# 감정연구 보고서(추가 감정)

## 분석 자료의 정합성과 타당성 검토

- 사건 번호 : 2023 가합 30051 손해배상(자)
- 원 고 : 최애숙 외 2명
- 피 고 : KG모빌리티 주식회사

[첨부자료 1. 국립과학수사연구원 감정서 37쪽 중 발췌]

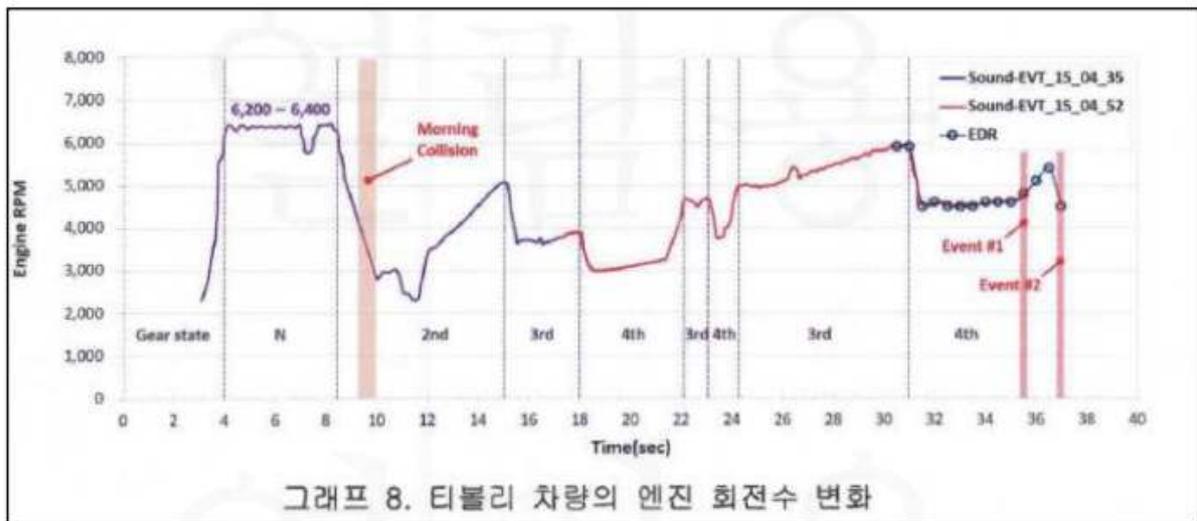
첨부 티볼리 에어 변속 자료에 의하면 가속페달 100%로 밟은 상태에서 자동차 속도가 110km/h인 경우 3단에서 4단으로 변속되도록 설계되어 있고, 국립과학수사연구원의 감정서에 따르면 Event 1 EDR 데이터상 엔진회전수가 5900 rpm에서 4500 rpm으로 떨어진 시점에 3단에서 4단으로 변속이 이루어진 것으로 확인되는바(아래 첨부자료 1. 그래프 31초 경 3단에서 4단으로 변속이 이루어진 지점 참고), 이 사건 자동차가 약 110km/h를 달리고 있는 상황에서 엔진회전수가 5900에서 4900으로 떨어진 이유는 3단에서 4단으로 변속되는 ‘변속 지점’이었기 때문으로 볼 수 있는지.

- 사실관계가 명백하게 입증된 것인지는 알 수 없지만, 질문에서 제시된 티볼리 에어의 변속 설계 자료가 이건 사고 차량에 그대로 적용되는 진실 자료이고, 엔진 회전수 변화를 분석한 국립과학수사연구원의 감정서가 명백한 진실이라 전제로 하면,
- 이 사건 자동차가 약 110km/h를 달리고 있는 상황에서 3단에서 4단으로 변속되는 ‘변속 지점’이었기에 엔진회전수가 5900에서 4900으로 떨어졌다고 해석될 수 있음.
- 그러나, 이 사건 사고 차량과 동일 차종인 티볼리 에어(가솔린 엔진) 차량에 대해 가속페달을 최대로 작동한 상태에서 정지→160km/h 도달 시간에 대한 실차 실험 자료 영상을 참고해보면 디지털 계기판상 기어 3단에서 4단으로 변속시 약 5200 rpm, 126km/h였고, 변속 rpm 저하는 4500rpm, 138km/h 속도 상태를 보이고 있음.
- 실제 차량 주행속도보다 속도계 속도를 안전상의 이유로 다소 높게 표시하여 차이가 있을 수 있고, 설계와 현실조건에서의 차이가 있음을 고려해도 rpm과 속도 차가 제시된 자료와는 차이가 있다고 볼 수 있으므로 제시된 자료들의 실차 주행시 타당성을 검증해 볼 필요가 있음.
- 다음의 그림 자료들은 자동차 전문 채널에서 실험한 유튜브 영상을 각 이벤트별로 캡처한 것으로 T는 변속기어 상태, R은 엔진회전수(rpm)을 나타냄.

제시된 자료가 이 사건 자동차에 사고에서의 '진실 자료'라는 전제하에서는 이 사건 자동차가 약 110km/h를 달리고 있는 상황에서 3단에서 4단으로 변속되는 '변속 지점'이었기에 엔진회전수가 5900에서 4900으로 떨어졌다고 볼 수도 있습니다. 그러나

제시된 자료의 완전한 정합성에 비추어, 현실세계의 주행상황이 반영된 실차 가속운전 영상자료를 참고해보면 제시된 자료와는 다소 차이가 있는 것으로 추정되고, 따라서 제시된 자료들이 검증된 것이 아니라면, 유사한 주행조건에서 실차실험을 통해 자료의 타당성에 대해 먼저 검증할 필요가 있다고 사료됩니다.

[첨부자료 3. 티볼리 차량의 브레이크 등 회로도]

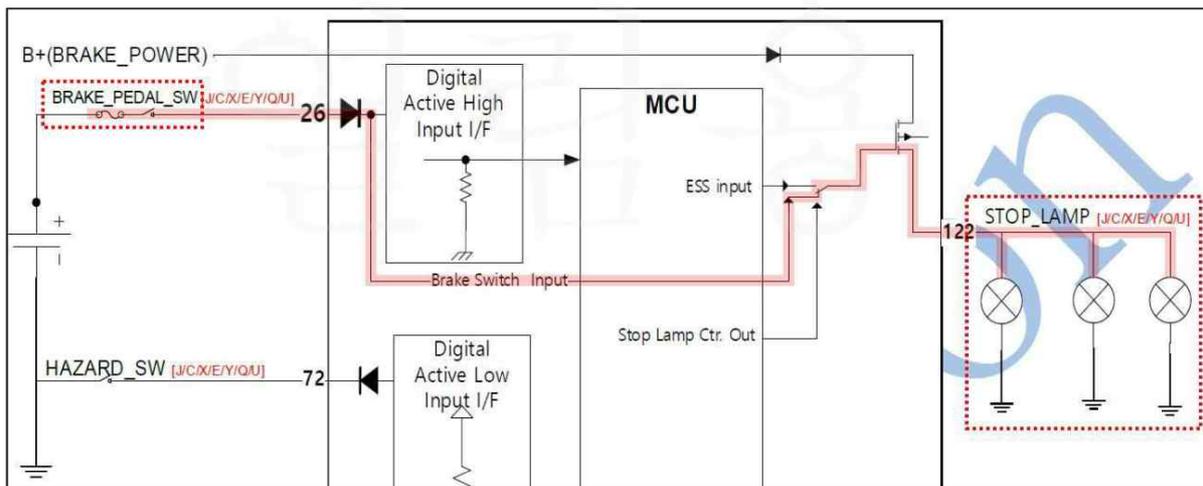
티볼리 차량의 경우, ECU의 상태와 상관없이 엔진이 꺼진 상태에서도 브레이크 페달을 밟으면 브레이크 등이 켜지는지

브레이크 등 회로도를 보면 브레이크 등은 배터리 상시전원(B+)에서 브레이크 스위치를 거쳐 정지등(stop lamp)과 직접 연결되어 있음을 알 수 있습니다. 이것은 정상적인 차량 상태에서는 티볼리 차량의 ECU의 상태와 상관없이, 엔진이 꺼진 상태에서도 브레이크를 밟게 되면 정지등이 켜지도록 설계되어 있음을 의미합니다.

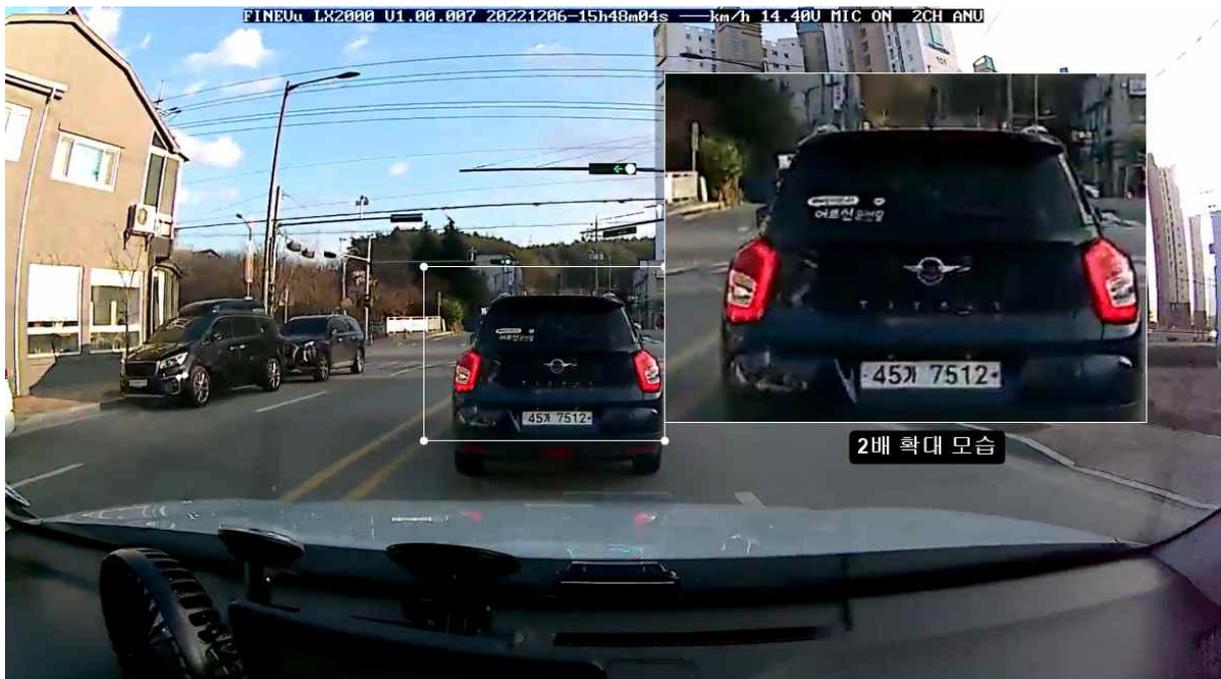
RPM이 6400에서 4000으로 감소할 당시 이 사건 자동차의 속도 증가, 브레이크 등, 이 사건 자동차의 변속 패턴으로 인한 RPM 감소 등 기타 제반 사정을 모두 고려하였을 때, RPM이 6400에서 4000으로 급격히 떨어진 주요 원인을 원고 최애숙이 브레이크 페달을 밟았기 때문으로 볼 수 있는지

모닝과의 추돌 시점 전후에 티볼리 차량의 정확한 내부적인 상태를 알 수 없는 상황에서 차량 외적으로 드러난 정지등 미점등 현상, RPM 변화와 변속패턴 분석자료만으로 브레이크 페달을 원고가 밟았는지 여부를 단정하기는 어렵습니다. 다만, 어떤 이유에서 RPM이 6400까지 올라갔을 경우 브레이크를 밟았을 경우에도 4000까지 급격하게 떨어지는 것이 가능한 것으로 추정하고 있습니다.

먼저, RPM이 6400에서 4000으로 감소했다는 전제는 국립과학수사연구원의 음향 분석 감정결과에서 비롯된 것인데, 이것은 기어의 중립(N)상태에서 RPM 6400을 전제로 한 것이기도 합니다. 티볼리 차량이 모닝과의 추돌 시점 전후에 모든 기능상 정상적인 상태였음을 전제로 하면 40km/h 내외의 비교적 저속, 저단 변속 기어의 주행 모드(D) 상태에서 RPM이 순간 6400까지 올라가는 것 자체가 발생하기 매우 어려운 현상으로 추정됩니다. 따라서, 모닝과의 추돌전후의 RPM 자료를 사실로 전제하여 다른 사실관계를 특정하기 위해서는 RPM과 기어 상태를 분석한 국립과학수사연구원의 감정결과에 대해 세밀한 검증이 필요한 것으로 판단됩니다.

<그림 23 강제50호중 모닝 충돌 약 33초전 티볼리 차량 출발 시 후미 브레이크 등 모습 >

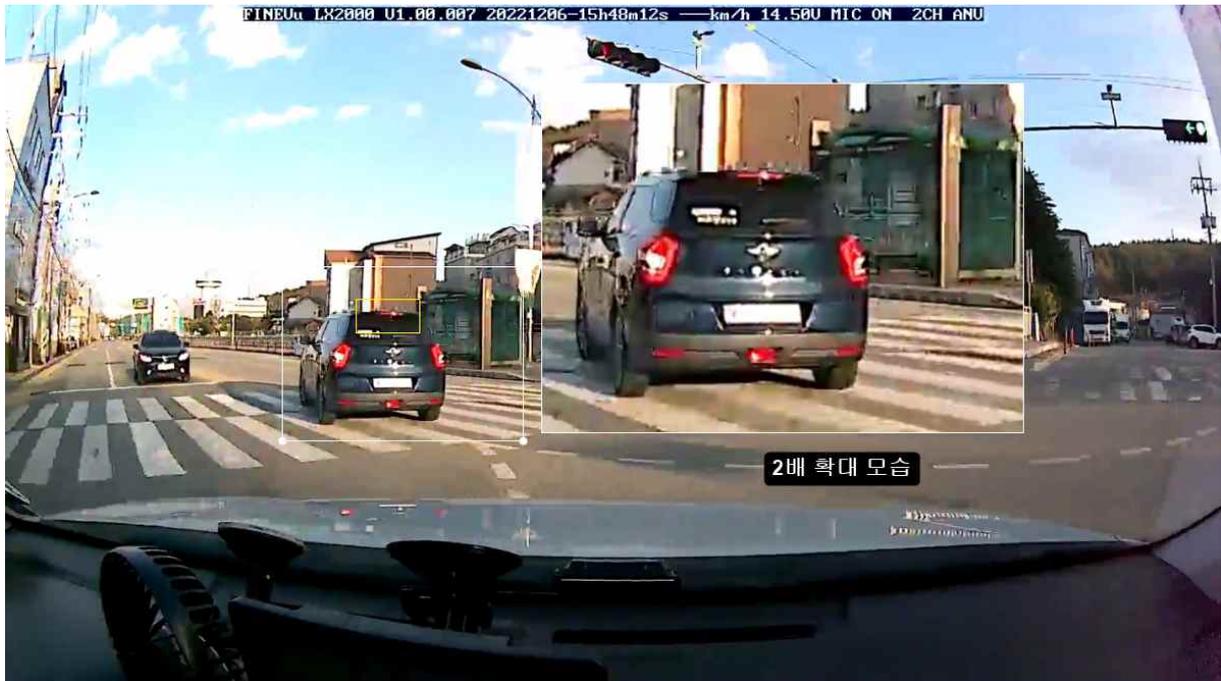
- 신호대기로 정지했다 출발할 때의 이 사건 티볼리 차량의 후면 모습
- 주 브레이크등, 보조 브레이크 등 미점등 추정 모습

티볼리 차량이 모닝 차량을 추돌하기 전후의 관련 영상을 고찰해 보면 모닝 추돌 약 33초 시간대에 티볼리 차량이 신호대기로 정차 중일 때 주 브레이크등의 좌우가 점등되고, 보조 브레이크 등이 미점등 되는 것으로 추정됩니다. 티볼리 차량이 출발할 때는 주 브레이크 등과 보조 브레이크 등 모두 미점등 상태로 추정됩니다. 또한 모닝 추돌 약 23초와 20초 전의 티볼리 주행 중인 영상을 보면, 주 브레이크등과 보조 브레이크 등이 미점등인 정상상태를 보이기도 하고, 주 브레이크 등의 좌우는 미점등이고 보조 브레이크 등은 점등된 것으로 추정됩니다. (앞의 그림 22~27)

그래프 8. 티볼리 차량의 엔진 회전수 변화

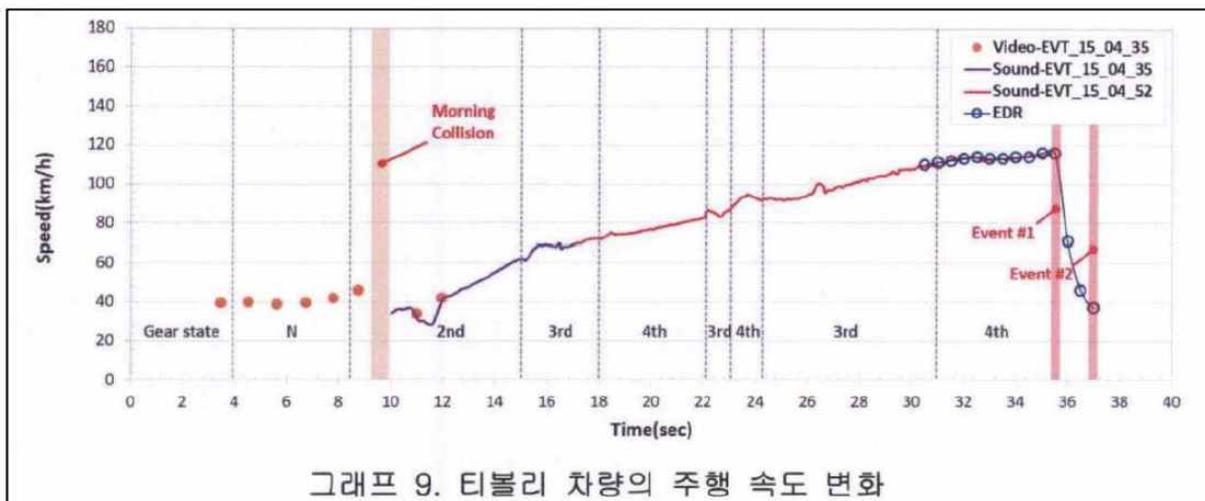
국립과학수사연구원의 2023. 2. 9.자 감정서의 그래프 8 및 그래프 9, 첨부자료 2. 변속패턴, 첨부자료 4. BARR Group의 조사보고서 등을 분석해 보았을 때, 이 사건 자동차가 모닝 차량에 충돌 한 이후부터 Event 1이 발생하기 전까지, 운전자의 가속 페달 조작에 의해 정상적으로 자동차의 속도가 변경되고 2~4단 사이에서 자동차가 변속된 것이라고 볼 수 있는지

국립과학수사연구원의 2023. 2. 9.자 감정서의 그래프 8 및 그래프 9, 첨부자료 2. 변속패턴, 첨부자료 4. BARR Group의 조사보고서 등을 분석해 보면, 이 사건 자동차가 모닝 차량에 충돌 한 이후부터 Event 1이 발생하기 전까지, 운전자의 가속 페달 조작에 의해 정상적으로 자동차의 속도가 변경되고 2~4단 사이에서 자동차가 변속된 것으로 판단할 수 있습니다.

그러나, 이와 같은 결론은 국립과학수사연구원의 감정서상의 음향분석(그래프 8과 9 등)이 진실이라는 전제가 있어야 하며, 첨부자료 2. 변속패턴 그래프가 이건 사고에서 적용되는 현실적인 진실 자료라는 전제가 있어야 합니다. 앞서 살펴보았듯이 동일 차종으로 최대 발진가속 실험 영상과 비교할 때, 이들 전제 자료들과 완전하게 부합되는지도 의문이기에 전제 자료에 대한 검증이 필요하다고 판단됩니다.

또한, 모닝과의 충돌 직전 그래프 8에서처럼 기어상태가 중립(N)이 맞는지, 중립이 아니라면 이건 사고에서 6000이상의 RPM이 어떻게 발생 가능한지, 그래프상 이 구간에서의 속도 변화가 적절한지도 설명 가능해야 할 것입니다. 마찬가지로 EDR 자료상 이벤트 1이 발생하기 직전 가속페달 변위량이 100%인 상황(그래프상 31초~35초)에서 가속페달 변위량이 50~80%로 추정되는 구간에 비해 속도 증가율이 낮은 이유도 설명 가능해야 할 것입니다.

따라서, 제시된 자료만을 참고할 경우 이 사건 자동차가 모닝 차량에 충돌 한 이후부터 Event 1이 발생하기 전까지, 운전자의 가속 페달 조작에 의해 정상적으로 자동차의 속도가 변경되고 2~4단 사이에서 자동차가 변속되었을 개연성이 충분한 것으로 추정되나, 동시에 이와 같은 분석의 전제가 되는 제시된 자료의 타당성 검증이 필요한 것으로 판단됩니다.
